宁波奥德普电梯部件有限公司		
							安全制动装置	
								OX188DT
标记	数量	分 区	文件更改号	签 名	年月日			
设 计			标准化			阶段标记	重量	比例
校 对								
审 核							00.00	1:5
工 艺			批准			物料编号

主题: 螺栓增加开口销联系单

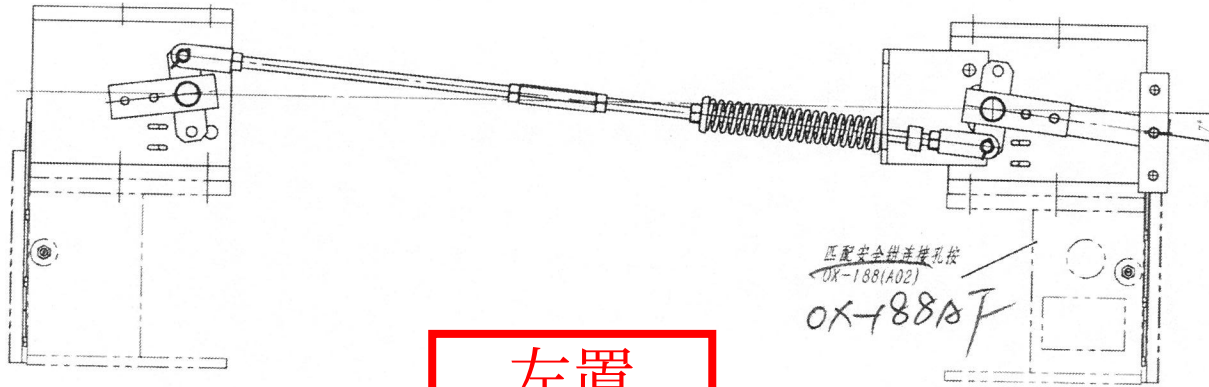
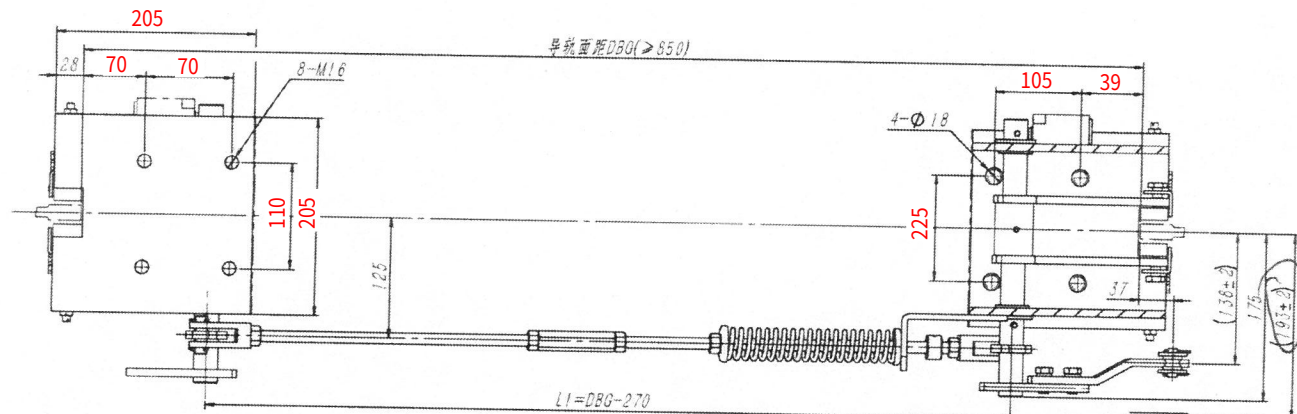
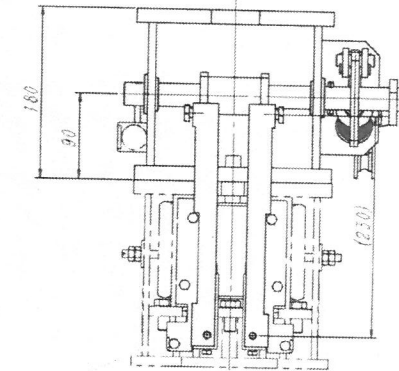
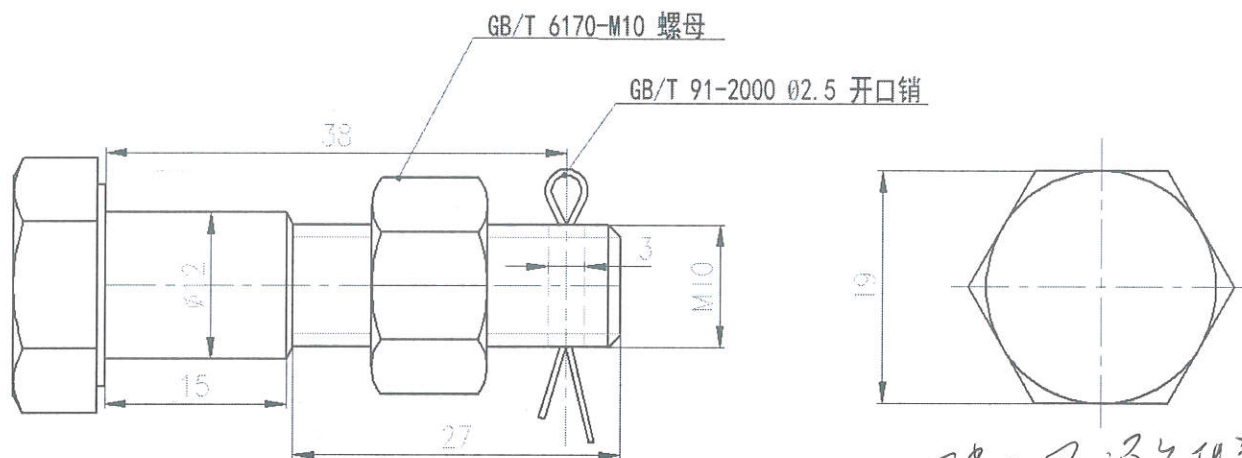
安全钳提拉机构的拉杆工地反馈螺母有松动脱落现象, 现螺栓增加开口销 (如图)。请采购尽快通知供应商, 原库存供应商自行处理。

请立即通知供应商处理
